## Mercedes-Benz Reparatursatz Ansaugkrümmer Drallklappe

Art. Nr. 272 140 2401R-PRM

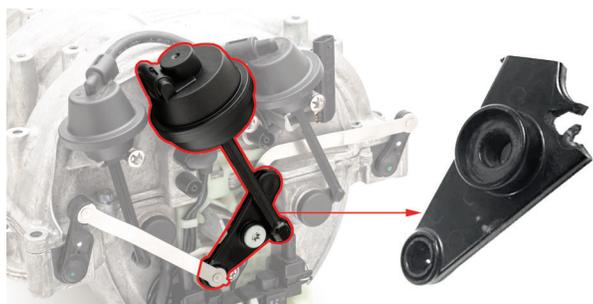
Die original verbaute Drallklappe hat verschiedene Schwachstellen: einen sehr fragilen Stellhebel aus Kunststoff, einen Kunststoff Schwenkhebel und eine dünne Gummi-Unterdruckmembran.

- Bruch des Schwenkhebels und Ausfall des Systems
- Falsch ausgerichteter Stellhebel bricht
- Unterdruckmembran reißt
- Ein Ausfall der Drallklappe erhöht den Kraftstoffverbrauch, reduziert die Motorleistung, verursacht Fehlermeldungen und kann die Abgasanlage beschädigen

Der von ÜRO entwickelte Premium Reparatursatz für den Ansaugkrümmer beinhaltet einen weiterentwickelten Metall-Unterdruckstellhebel, Aluminium Schwenkhebel und eine Silikonmembran.

- Aluminium Schwenkhebel mit Delrin Lagerbuchse und Halterungen
- Stellhebel aus Aluminium mit Stahlbuchse
- Hochtemperatur Silikonmembran
- Neu konzipierter Antriebshub zum Verhindern von Durchschlägen bei Ansaugkrümmeranschlägen
- Zeitlich unbegrenzte Garantie
